EMPRESA NACIONAL DE ELECTRICIDAD
PROYECTO PLANTA SOLAR ORURO
LICITACIÓN PÚBLICA INTERNACIONAL ENDE-PPSO-2016-002
CONTRUCCION PLANTA SOLAR FOTOVOLTAICA ORURO
DOCUMENTO DE RESPUESTAS A LAS CONSULTAS N° 2

Se presenta el Layout Referencial Subestación Interconexión Planta Solar Oruro establecido en el estudio TESA:

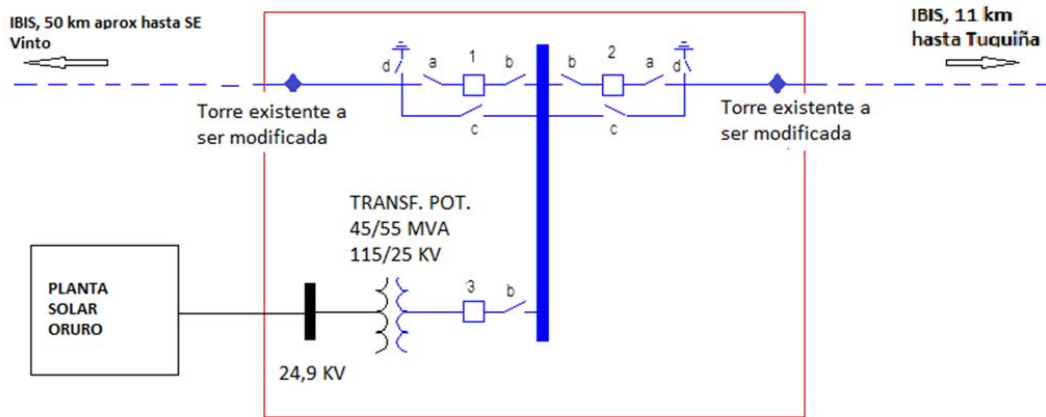
166. (P) Sírvase confirmar si la planta solar Oruro se conectará a la subestación Inti Raymi?, de ser afirmativa su respuesta, nos gustaría saber si dentro del presupuesto se debe contemplar alguna ampliación, construcción y/o implementación dentro de la subestación. Adicionalmente, solicitamos puedan proporcionarnos el informe del sistema de conexión.

(R) Se presenta el Layout Referencial Subestación Interconexión Planta Solar Oruro establecido en el estudio TESA:

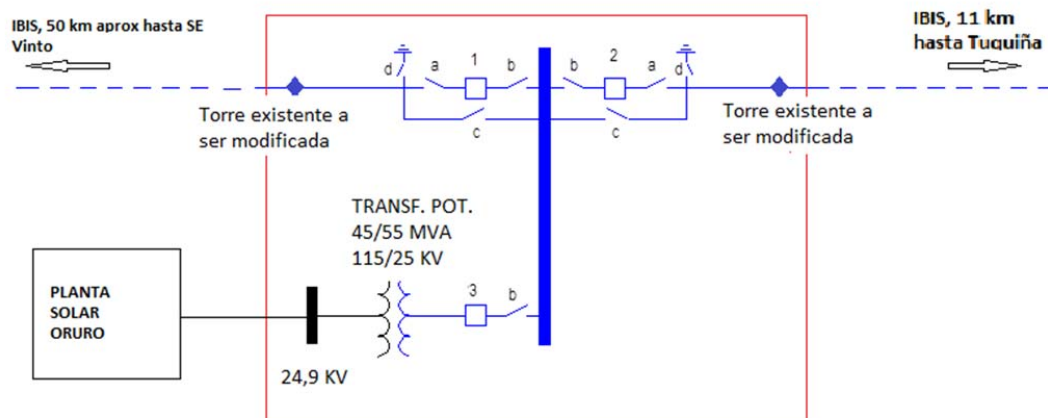
231. (P) Normas de Obra Civil, ¿Responsabilidad del Contratista hacer el estudio de impacto a la red?, ¿Qué control de potencia requieren, o factor de potencia, normas?, ¿Podemos proponer una configuración de la estructura diferente?
